ADVIES VAN HET INSTITUUT VOOR NATUUR- EN BOSONDERZOEK INBO.A.2008.96
Wetenschappelijke instelling van de Vlaamse Gemeenschap
Kliniekstraat 25, 1070 Brussel
www.inbo.be

Bouw van windturbines aan knooppunt E40/A10 in Jabbeke.
Richtinggevend advies met betrekking tot de effecten op vogels.

Nummer : INBO.A.2008.96.
Datum : 26 – mei – 2008
Auteur / vragen naar: Joris Everaert
tel: 02-558.18.27.
e-mail: joris.everaert@inbo.be
Kenmerk aanvraag: - (e-mail)
Datum aanvraag : 22 – april – 2008
Geadresseerde : Electrawinds NV
Wetenschapspark 1, Plassendale 1
8400 Oostende
t.a.v. Mariëlle Vande Lanotte

Figuur 1. Zoekzones voor windturbines (mogelijk voor windturbines, of nader onderzoek noodzakelijk). De bruine en rode lijnen zijn resp. lokale (dagelijkse) vliegbewegingen van resp. eenden+ganzen en meeuwen.

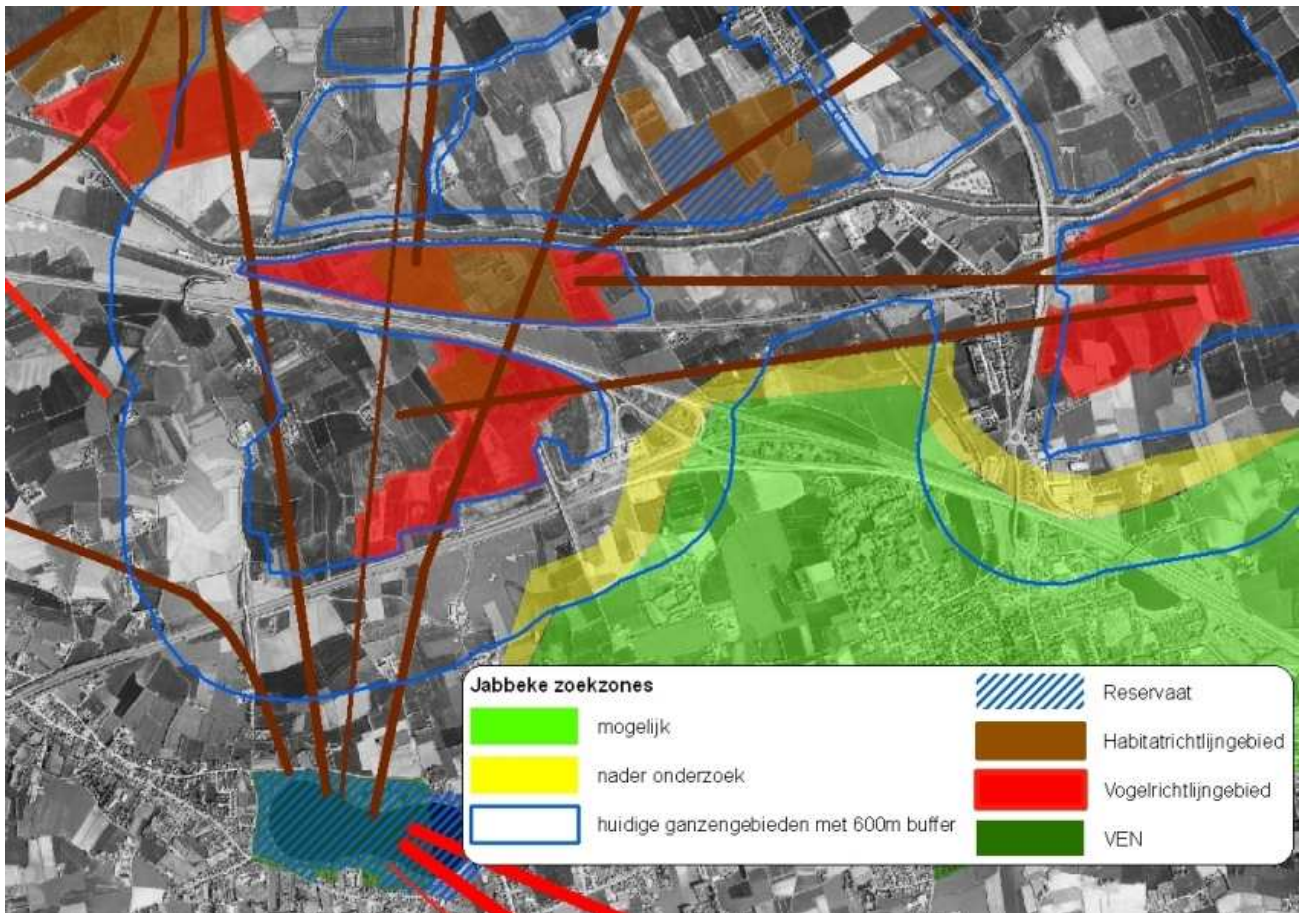
In toepassing van o.m. de Omzendbrief EME/2006/01-RO/2006/02, raden we aan om in eerste instantie de mogelijkheid voor het inplanten van windturbines te onderzoeken in de lichtgroene zoekzone (Figuur 1), die ongeveer overeenkomt met een 600m buffer rond het Vogelrichtlijngebied en/of voldoende afstand tot belangrijke trekroutes. Op die manier zal mogelijke verstoring en aanvaring (ganzen, eenden, e.a.) zoveel mogelijk vermeden worden.

In tweede instantie kan de gele zoekzone en directe omgeving bekeken worden (Figuur 1), die ongeveer overeenkomt met een 400m buffer rond het Vogelrichtlijngebied (grootste verstoring op ganzen), maar daarvoor is zeker nog een grondige analyse inzake de impact op vogels noodzakelijk.

Op basis van de beschikbare gegevens en in toepassing van de Omzendbrief, raden we voorlopig af om verder westelijk van de mogelijke zoekzones (Figuur 1) windturbines te plaatsen, omwille van de grote kans op verstoring en/of aanvaring.
